Vår ref. 2021/642-0
PRIMÆRKLASSERING

Løyve til opprusting av sel i Bjørndal - Hattebergsdalen landskapsvernområde

Saksframlegg - Opprusting av sel i Bjørndal - Hattebergsdalen landskapsvernområde - Folgefonna

Biletet viser Bjørndalssetra, det omsøkte tiltaket er selet lengst til høgre i biletet.

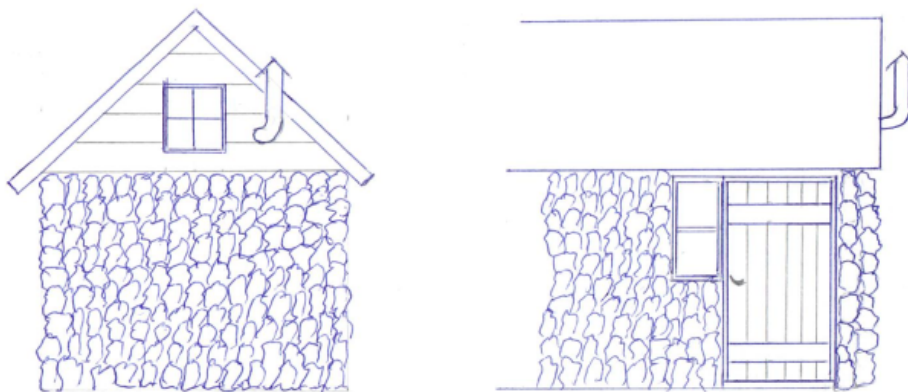
Det skal settast inn eit lite vindaug opppe i «ramen» på selet. Bilete frå Bjørndal syner at fleire andre sel har tilsvarende vindaug. Det betyr at slike vindaug er ein del av den lokale byggeskikken. Klette skriv i e-post at vindaug skal ha tilsvarende mål som vindauga i dei andre sela, og det vil derfor ikkje skilje seg ut.

Det står ikkje noko i søknaden om kva type vindaug det er snakk om. I skissene er det teikna vindaug med sprosser, men det går altso ikkje fram om det er gjennomgåande eller «falske» sprosser. I eit landskapsvernområde der det er landskapets art og karakter som er verna, so er det ofte ikkje avgjerande om srossene er gjennomgåande. Det er likevel enkelte ting man bør unngå. Moderne «husmorvindaug» er ikkje lokal byggeskikk. Ein bør og unngå vindaug som har vassbrett i aluminium.

- Vindauget skal vere av om lag same storleik som tilsvarande vindaug på dei andre bygningane i Bjørndal (+/- 10 %)
- Vindauget skal ha sprosser. Det skal ikkje ha vassbrett i metall.
- Dersom vindauget skal kunne opnast skal det vere sidehengsla.
- Pipe/røykrøyr skal vere i tråd med alle krav med omsyn til brannvern.
- Tiltakshavar skal sende ei meir detaljert skildring av korleis pipa/røykrøyet til omnen skal førast gjennom veggen til nasjonalparkforvaltar, som skal godkjenne løysinga før arbeidet tek til.
- Når arbeidet er ferdig skal det dokumenterast med bilete og det skal sendast ein kort rapport til nasjonalparkforvaltar.
- Tiltakshavar er ansvarleg for at alt av avfall og materialrestar vert rydda opp og frakta vekk.

Skisse som viser snitt med vindauge og pipe

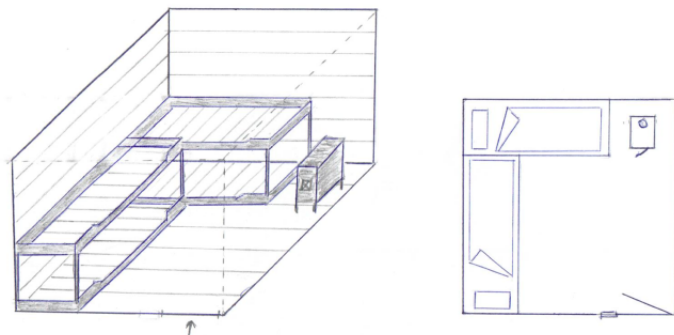
Klette ønskjer å montere omn i selet. I slike sel i utmark er vedfyring den mest vanlege og mest praktiske varmekjelde, og ei form for oppvarming er eit vilkår for at sel og hytter i fjellet skal kunne brukast. Skal ein ha omn so må ein og ha pipe som kan leie røyk ut på ein trygg og brannsikker måte. Skissene syner at det er tenkt å ha pipe i form av metallrøyr som vert ført ut gjennom endeveggen. Det vil skilje seg litt frå dei andre sela som har pipe over tak. Gjennomføring av pipe gjennom vegg vil truleg vere ei enklare løysing enn å føre den gjennom tak, og med mindre risiko for lekkasje. Nasjonalparkstyret bør likevel vurdere om pipe gjennom vegg er i strid med tradisjonell byggeskikk.

Ein må ha fokus på branntryggleik når ein skal montere omn og pipe. Pipe eller røykrøyr må vere isolert slik at det ikkje tek fyr eller vert brannskade i gjennomføringa i vegg eller tak. Her er det fleire løysingar som kan nyttast, men ein skal vere medviten på at nokre løysingar vil vere godt synlege, kunne gje eit «moderne preg» og soleis vere i strid med tradisjonell byggeskikk. Skissene som er sendt inn saman med søknaden skildrar ikkje dette so godt, so her bør søkjar sende inn ei meir detaljert skildring og/eller betre skisser.
